2026年6月22日付にて、中越風力発電を考える会、山梨大学名誉教授 鈴木猛康氏、全国再エネ問題連絡会の三者連名による公開質問状「西山風力発電事業計画にかかる公開質問状（再質問）」を頂戴いたしましたので、2026年7月3日付で事業者の見解および回答を送付いたしました。回答内容は以下の通りです。

西山風力発電事業計画にかかる公開質問状（再質問）に対する 弊社からのご回答

秋季

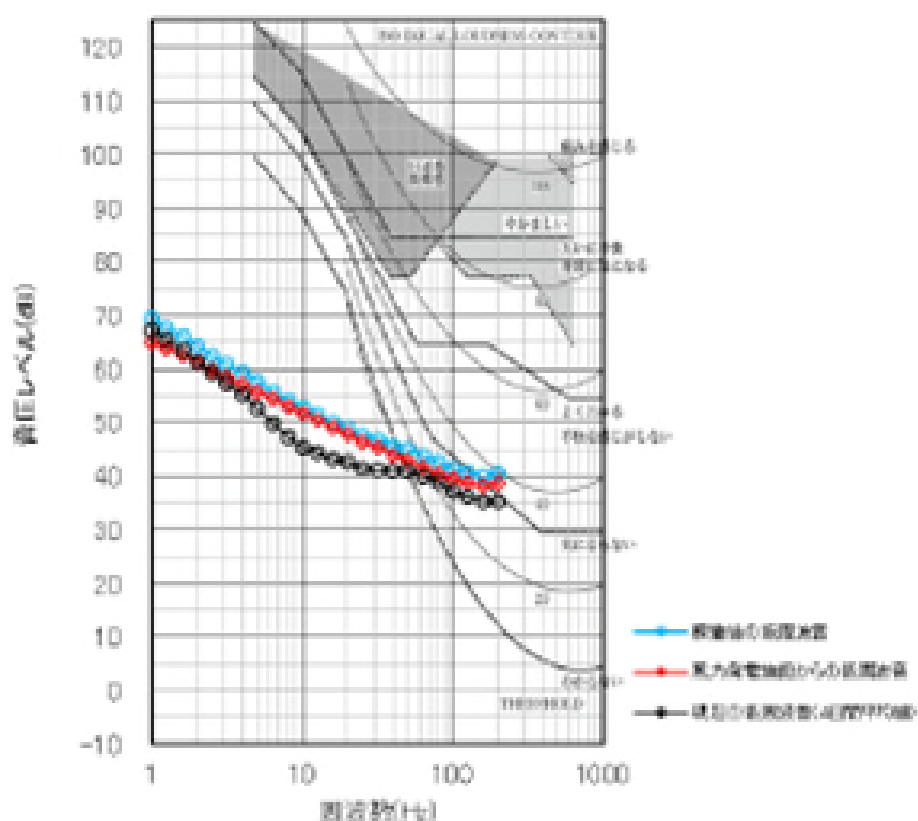
- (20) 環境省「風力発電施設から発生する騒音に関する指針」は「風車騒音が直接的に健康影響を生じる可能性は低い」とするものですが、大型風車が発生する1Hz前後の超低周波音（圧力波）を考慮していません。この点を踏まえてなお、指針値・参照値との比較のみで「健康への影響が生じる可能性は低い」と結論づけられる科学的根拠をお示しください。

1Hz前後の超低周波音についても、平坦特性にて予測しております。最も風車から寄与が大きい騒音11（風力発電機から約800m）の地点における予測結果（グラフ）は以下のとおりです。1Hz付近の予測については、分からないレベルを大きく下回っていることから、本事業における超低周波音について、「健康への影響が生じる可能性は低い」と判断しております。
